## ATTO DIRIGENZIALE

***N. 00204 del 07/05/2024 del Registro delle Determinazioni della AOO 089***

**OGGETTO:** [ID VIP 8789] - Parco agrolvoltaico denominato "CSPV MANFREDONIA", della potenza complessiva pari a 53,84 MW e delle relative opere di connessione alla RTN, da realizzarsi nei Comuni di Foggia e Manfredonia (FG).

Relazione tecnica a supporto dell'istruttoria sul progetto  
**ID\_VIP 8789**

Figura 3 - Ubicazione dell'impianto rispetto alle aree non idonee ex R.R. 24/2010

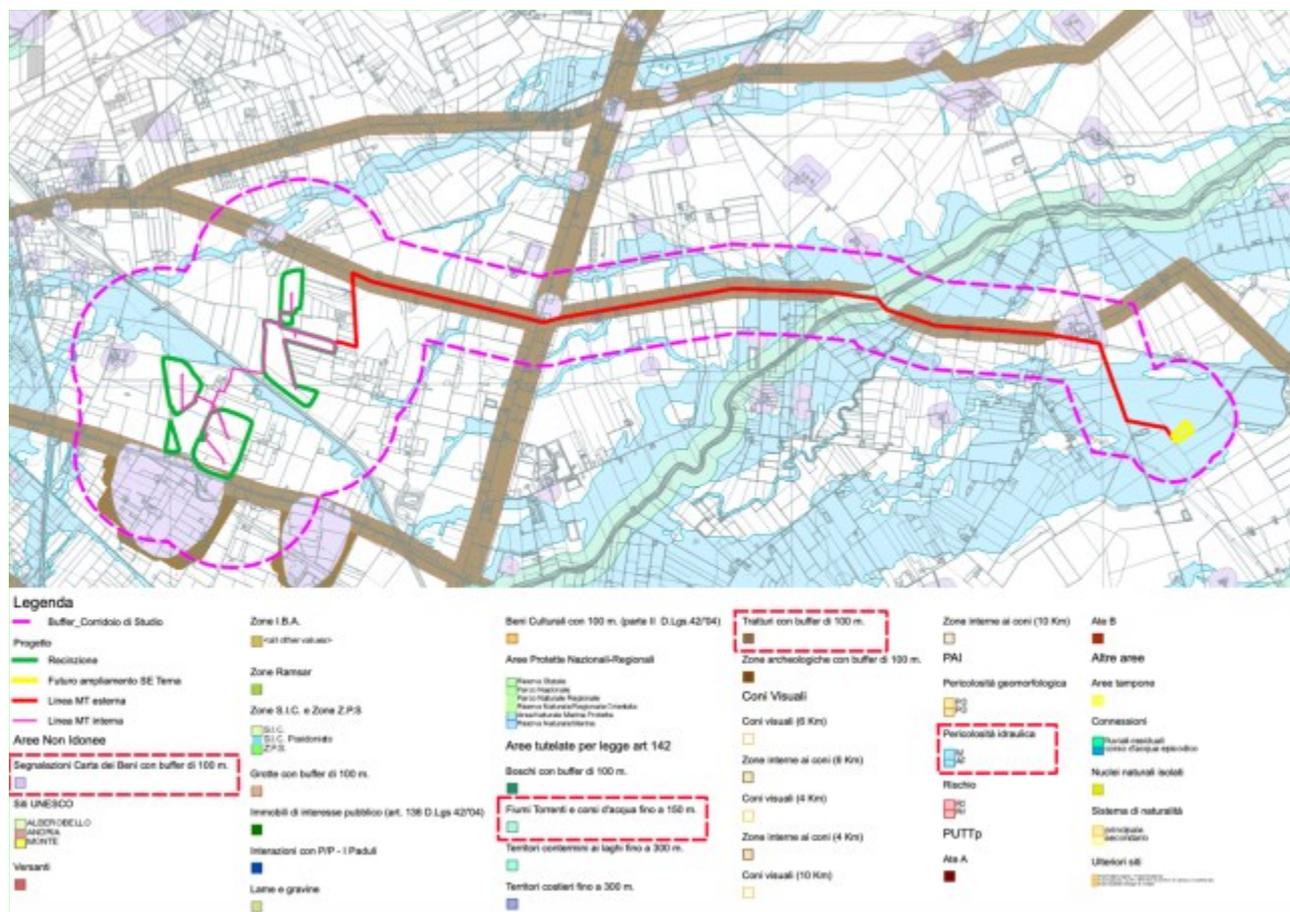
L'area dell'impianto proposto NON ricade tra quelle indicate come non idonee ai sensi del regolamento regionale n. 24 del 2010. In proposito, (fig. 3)

Figura 6- Inquadramento su carta di Pericolosità Idraulica del PAI

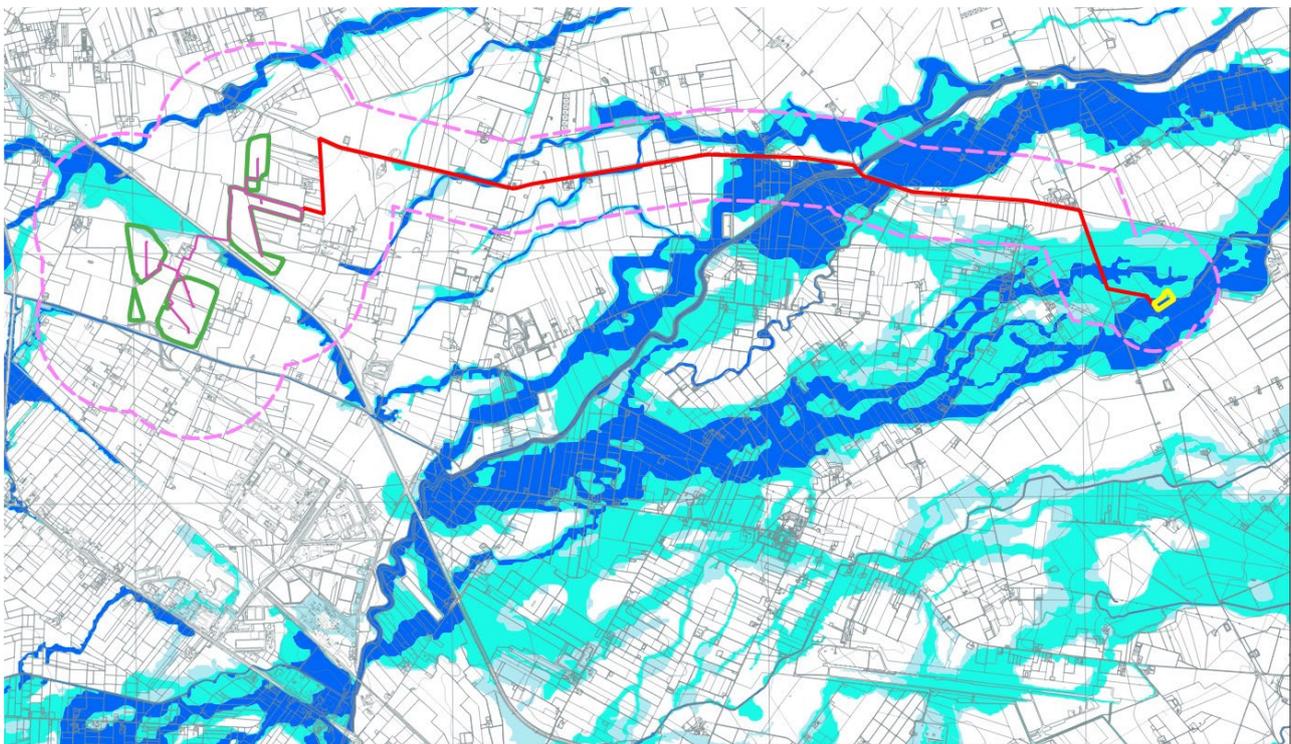
Dall'analisi della posizione dell'impianto in relazione alle aree a pericolosità idraulica, secondo il PPTR aggiornato con la DGR 1972/2023, si nota che nelle vicinanze dell'area dell'impianto esistono interferenze con le componenti idrogeologiche (vincolo PAI) che non compromettono il regime idraulico del territorio. Dall'analisi della posizione dell'impianto in relazione ai Siti Natura 2000 il proponente segnala che alla distanza di 4.400 (metri) dall'area di intervento insiste il **Sito cod. IT9110032 "Valle del Cervaro, Bosco dell'Incoronata"**.
